**Recommandations relatives à des  
prescriptions techniques harmonisées  
à l'échelle européenne applicables  
aux bateaux de navigation intérieure**

Résolution n° 61

Amendement 4

### **Résolution n° 104**

Figure 1

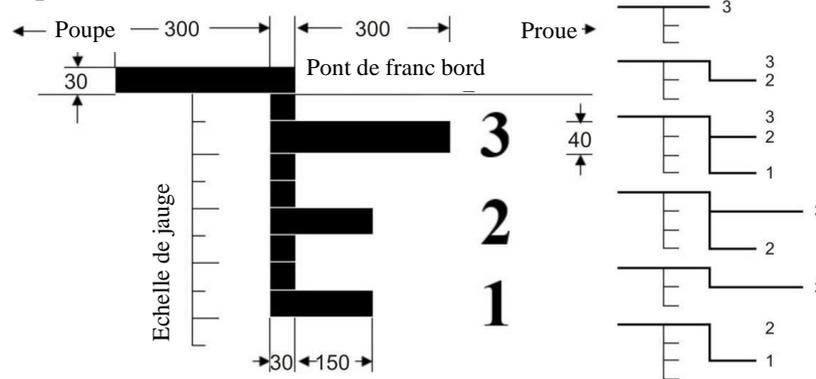
a) La marque d'enfoncement supérieure est constituée par un rectangle de 300 mm de longueur et 30 mm de hauteur orienté vers l'arrière, dont la base est horizontale et coïncide avec le plan du plus grand enfoncement autorisé. Si la marque d'enfoncement supérieure est celle prévue pour la zone 3, sa hauteur est de 40 mm ;

b) Les marques d'enfoncement supplémentaires à apposer sont orientées vers l'avant et les dispositions ci-après s'appliquent :

i) Les marques d'enfoncement pour la zone 3 sont constituées par un rectangle de 300 mm de longueur et 40 mm de hauteur ;

ii) Les marques d'enfoncement pour les zones 1 et 2 sont constituées par un rectangle de 150 mm de longueur et de 30 mm de hauteur, dont la base est horizontale et coïncide avec le plan du plus grand tirant d'eau autorisé pour la zone concernée.

4-3.5 Les marques d'enfoncement décrites aux paragraphes 4-3.3 et 4-3.4 ainsi que leur orientation doivent correspondre à la figure 1.

Figure 2

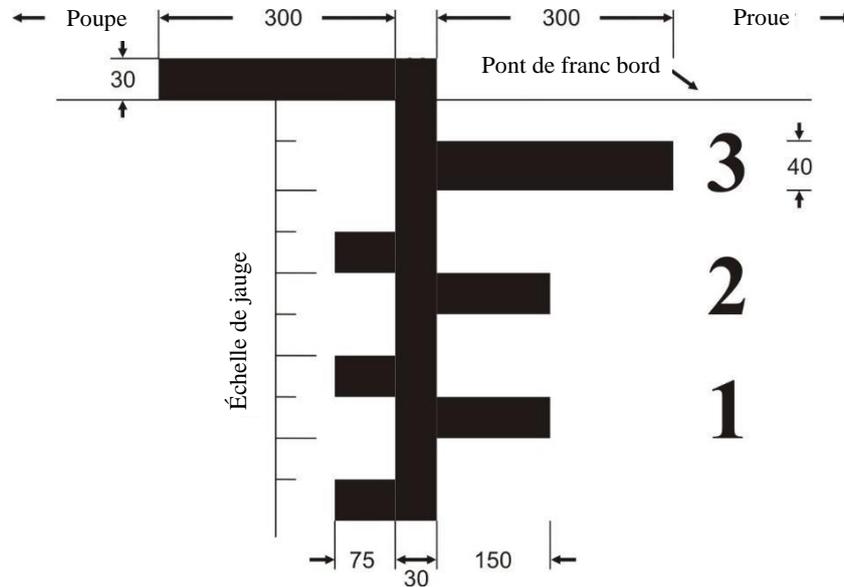
4-3.11 Pour les bateaux avec cales non couvertes, outre les dispositions du paragraphe 4-3.6, les marques d'enfoncement doivent être complétées par un rectangle de 75 mm de longueur et 30 mm de hauteur, orienté vers l'arrière, dont la base est horizontale et coïncide avec le plan du plus grand enfoncement autorisé pour la navigation dans la zone concernée avec des cales non couvertes.

4-3.12 Les marques d'enfoncement conformément au paragraphe 4-3.11 ainsi que leur orientation doivent correspondre à la figure 2.

Figure 3  
Marque de franc-bord

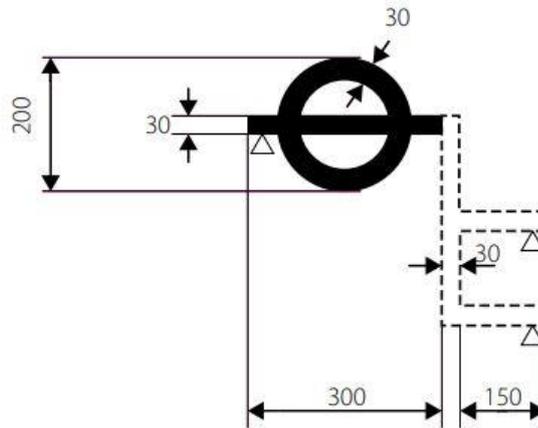
La marque de franc-bord consiste en un anneau coupé diamétralement par une ligne horizontale éventuellement complétée par des lignes de franc bord additionnelles.

L'épaisseur de l'anneau et la largeur de toutes les autres lignes de la marque de franc-bord sont de 30 mm ; le diamètre extérieur de l'anneau est de 200 mm, la longueur de la ligne horizontale qui coupe l'anneau est de 300 mm et les dimensions des chiffres indiquant les zones sont de 60 × 40 mm (voir fig. 3).

Le centre de l'anneau doit se trouver au milieu du bateau. La ligne horizontale qui coupe l'anneau doit le faire de manière que son bord inférieur passe par le centre de l'anneau et constitue la ligne de franc-bord.

Si le bateau doit effectuer des parcours dans plusieurs zones de navigation, un trait vertical et des lignes de franc-bord additionnelles d'une longueur de 150 mm sont apposés vers l'avant du bateau par rapport au centre de l'anneau.
